赣榆区自然资源和规划局建设工程项目设计方案公示牌(变更)

工程名称: 连云港荷润化工有限公司

6万吨/年生物质新能源项目(新/改建)

变更说明:

变更后 6 万吨/年生物质新能源项目

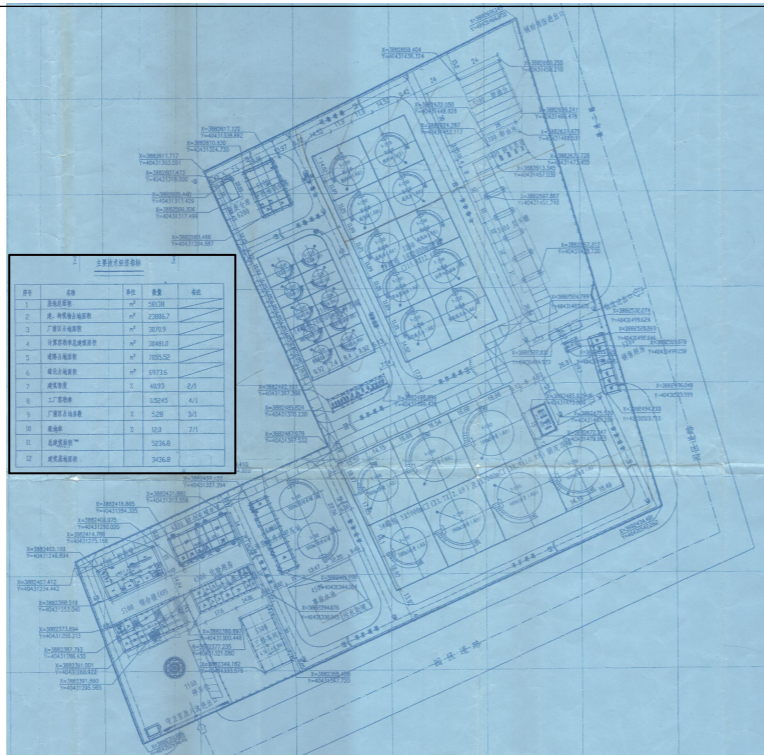
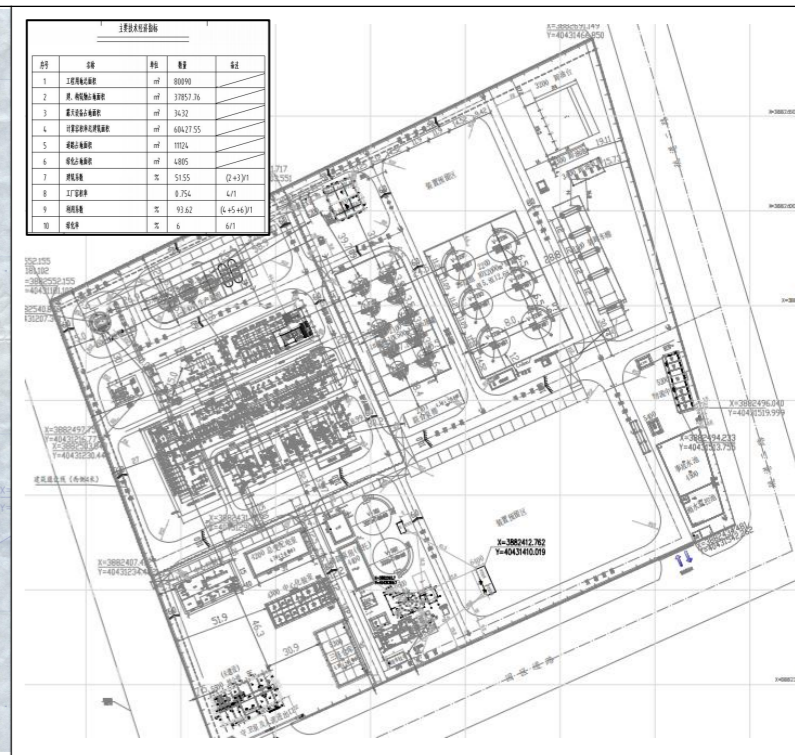
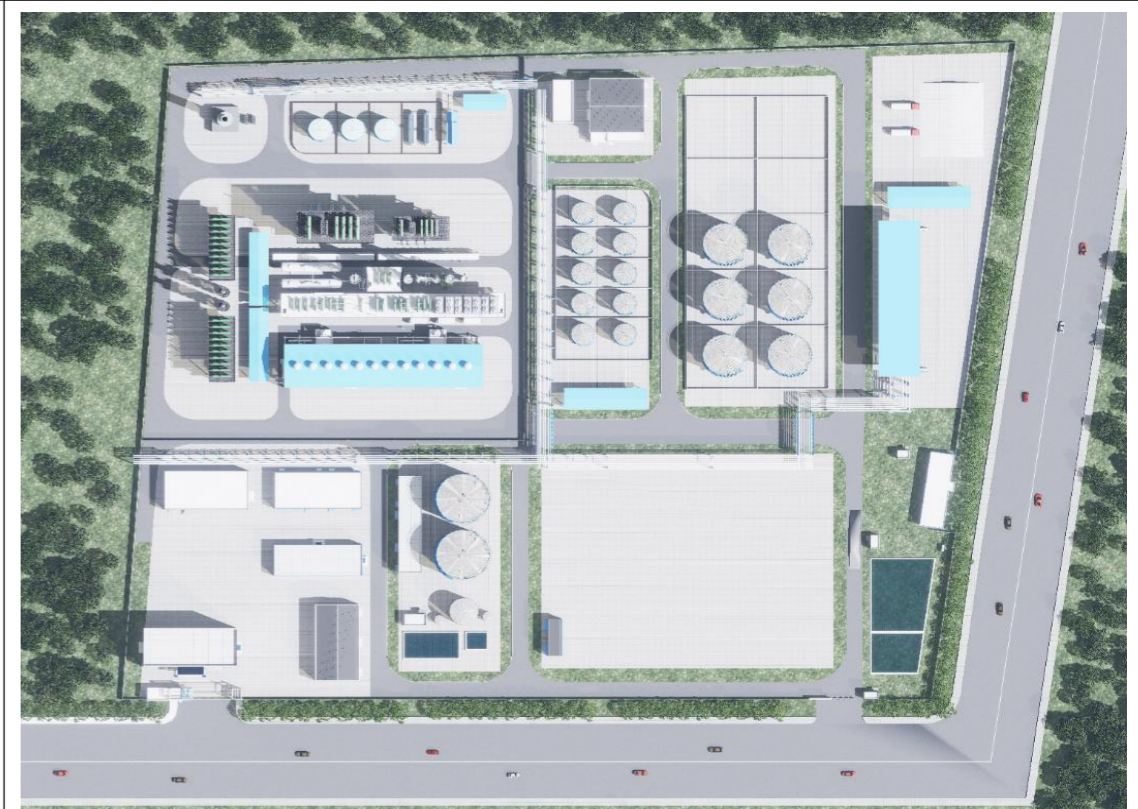
1、污水处理站改造: ①利用原有池体改造为预处理和两级AO生化处理, 调整管线和池子功能, 新增一台厌氧塔、两台气浮机; ②对隔油槽、集油槽距离消防水泵房距离进行调整: 隔油槽向东微调, 集油槽向东南方向微调; ③原除臭烟囱未变动, 本次在污水处理装置南侧新增一台内燃式燃烧器。

2、甲类仓库及甲类危废库: 在污水处理站东侧新增6400甲类仓库及甲类危废库。厂区原6300危废库(戊类)改为固废仓库(戊类)。

3、1#罐组: 整体布局不发生改变, 利用现有储罐存储本项目原料及产品。

4、2#罐组: 整体布局不发生改变, 利用现有储罐存储本项目原料及产品。2#罐组(丙B)V2201-2204储罐, 因原料更换便于清理除垢, 由内浮顶改造为固定顶储罐。

5、装卸系统: 拆除厂区原3500装卸车台。原生产罐组的装卸车改至3100装卸车棚内。本次技改后3100装卸车棚, 具体鹤管介质本项目需求进行调整。

6、脱盐车站: 厂区原6200固废仓库(戊类)改为脱盐车站。原6100脱盐车站搬出后, 原区域新建燃气锅炉。

7、装置区: 拆除拆除P2103A/B、P2104A/B及相应的管线, 新增络合铁脱硫设施, 不改变装置的整体布局和装置占地面积。

8、装置区: 加氢装置内新增可持续航空燃料汽提塔(T2404)及换热器等设备, 不改变装置的整体布局和装置占地面积。
